**Projekt organizacji ruchu na czas budowy  
zjazdu publicznego z drogi wojewódzkiej nr 632  
na dz. nr ew. 5/1, 5/45 w m. Poświętne gmina  
Płońsk.**

NI-D-I.8010.592.2014.RS

**Obiekt:** zjazd publiczny (droga dojazdowa na działkach nr 5/1 i 5/45) z drogi wojewódzkiej nr 632 (km 3+475) w m. Poświętne, gm. Płońsk.

**Faza:** projekt budowlany

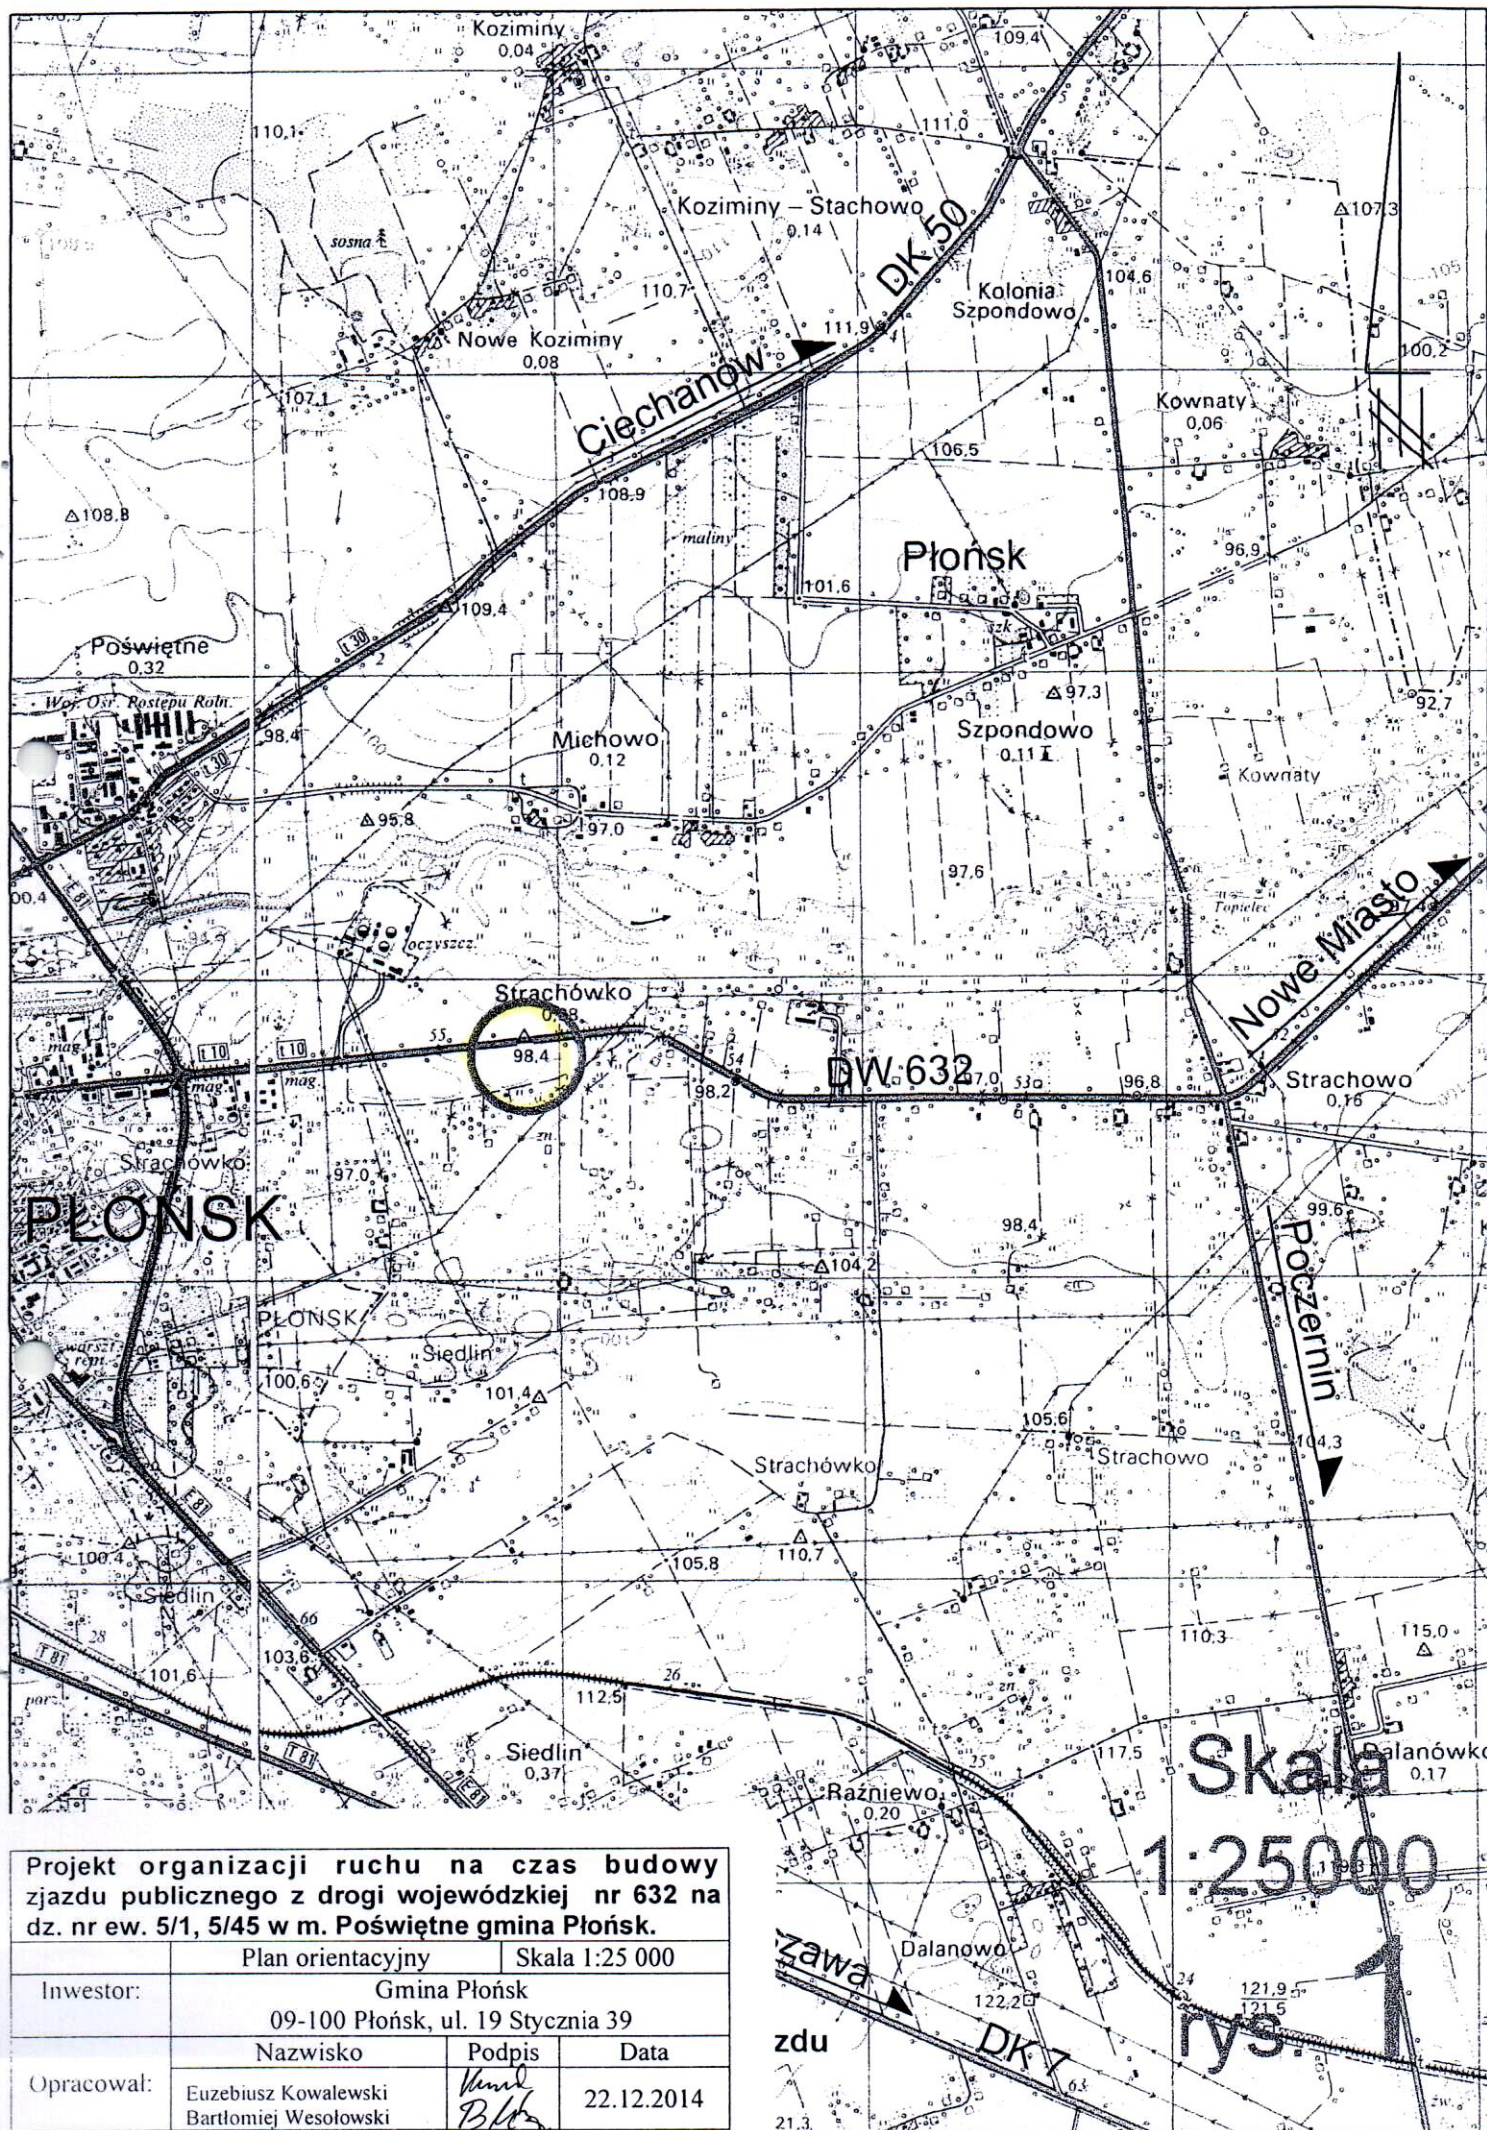
W odpowiedzi na Państwa wniosek z dnia 06.11.2014 r. uzupełniony pismem z dnia 26.11.2014 r. oraz po zapoznaniu się z dostarczoną dokumentacją, opiniuję w zakresie rozwiązań geometrycznych przedstawiony projekt budowlany włączenia drogi dojazdowej do drogi wojewódzkiej nr 632 km 3+475 w m. Poświętne, gm. Płońsk z nw. uwagą do uwzględnienia w projekcie stałej organizacji ruchu:

- włączenie drogi dojazdowej wyokrąglone łukami o promieniu  $R=8,0$  m.

**Opinia ważna wraz z rysunkiem.**
